**Всемирный форум для согласования правил  
в области транспортных средств**

**Предложение по поправкам к ГТП ООН**

**Предложение по техническому докладу о разработке  
поправки 5 к ГТП № 2 ООН (процедура измерения  
для двух- и трехколесных транспортных средств,  
оснащенных двигателем с принудительным зажиганием  
или двигателем с воспламенением от сжатия,  
в отношении выбросов газообразных загрязняющих  
веществ, выбросов CO<sub>2</sub> и расхода топлива)**

# **Технический доклад о разработке поправки 5 к ГТП № 2 ООН, касающимся процедуры измерения для двух- и трехколесных транспортных средств, оснащенных двигателем с принудительным зажиганием или двигателем с воспламенением от сжатия, в отношении выбросов газообразных загрязняющих веществ, выбросов CO<sub>2</sub> и расхода топлива**

Рис. А1/7  
Схема для определения числа испытаний типа I

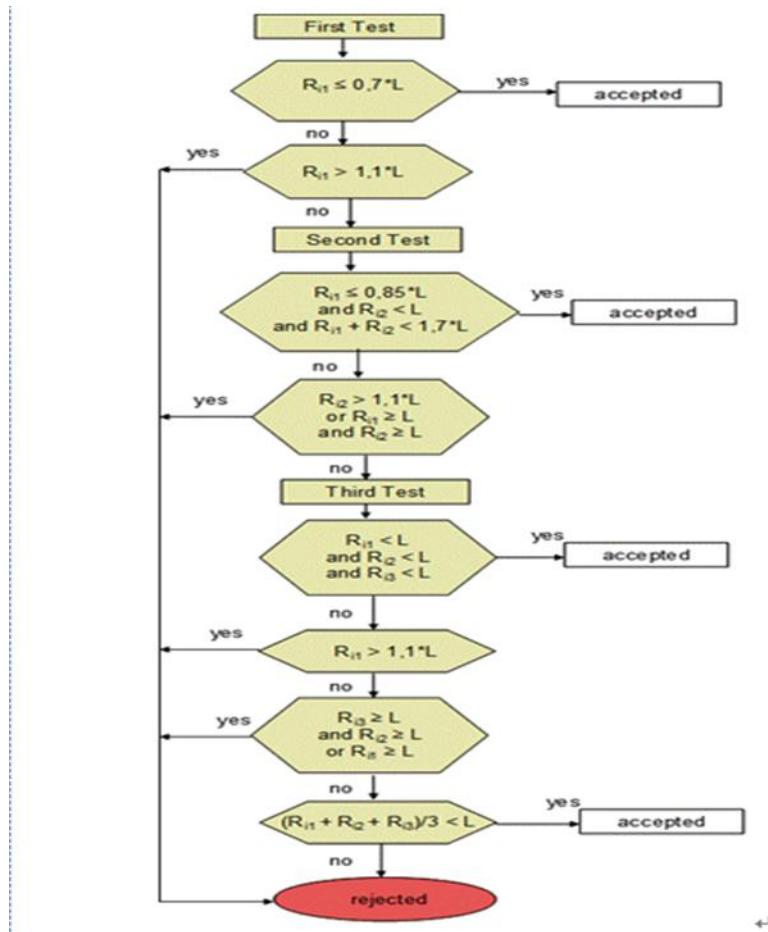
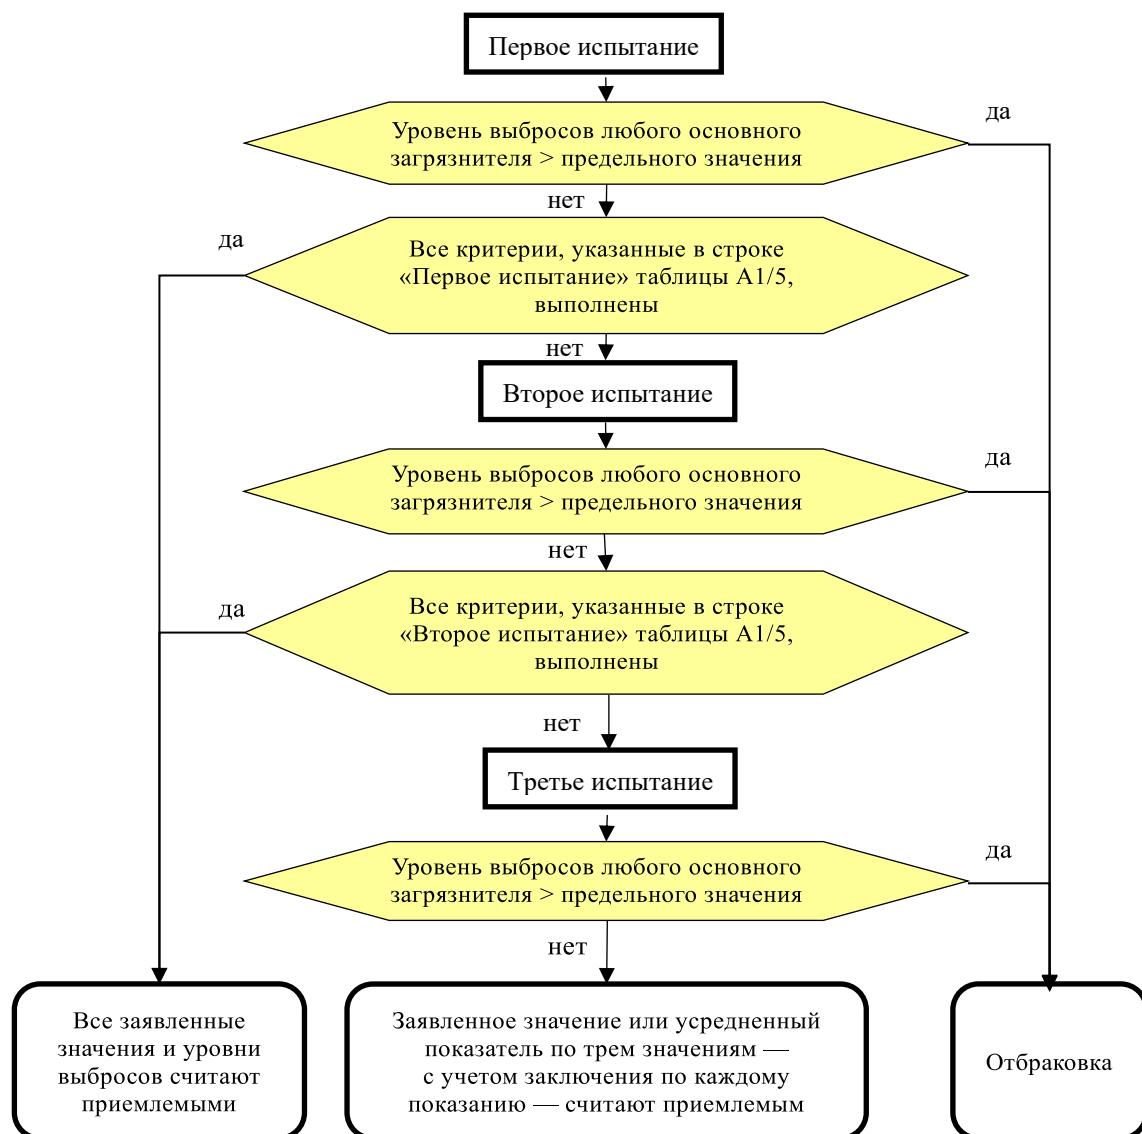
30. В документе EPPR-43-05 (март 2021 года) МАЗМ предложила заменить схему на рис. A1/7, содержащемя в поправке 4, схемой на рис. A6/1 из ГТП № 15 ООН, касающихся ВПИМ (ECE/TRANS/WP29/2020/127), в целях согласования с положениями ВПИМ.

31. Основное отличие по сравнению со старой схемой заключается в том, что в новой схеме были исправлены ссылки: ссылки на таблицу А5/1 изменены на ссылки на таблицу А6/2.

Индия (Кумбхар) отметила, что в ГТП № 15 ООН «заявленное значение или усредненный показатель по трем значениям» предназначены для выбросов CO<sub>2</sub> и загрязняющих веществ, однако такое толкование неприменимо к ГТП № 2 ООН, в которых CO<sub>2</sub> не рассматривается.

На сорок седьмом заседании НРГ по ТЭТХ (июль 2021 года) секретариат предложил НРГ изложить свою позицию по схеме, представленной на рис. A1/7 в документе EPPR-46-06, в частности, по вопросу о необходимости третьего испытания на выбросы загрязнителей.

На предыдущем сорок шестом заседании НРГ по ТЭТХ Китай поднял вопрос о том, нужно ли проводить третье испытание для выбросов загрязнителей.

Китай напомнил о своей просьбе, высказанной на предыдущем сорок шестом заседании НРГ по ТЭТХ, об уточнении вопроса о необходимости третьего испытания для выбросов загрязнителей.

В отсутствие встречных предложений схема в EPPR-46-06 была оставлена в том виде, в каком она представлена на рисунке A1/7, и при этом отмечается, что в ГТП № 2 ООН третье испытание применяется только в отношении выбросов загрязнителей.
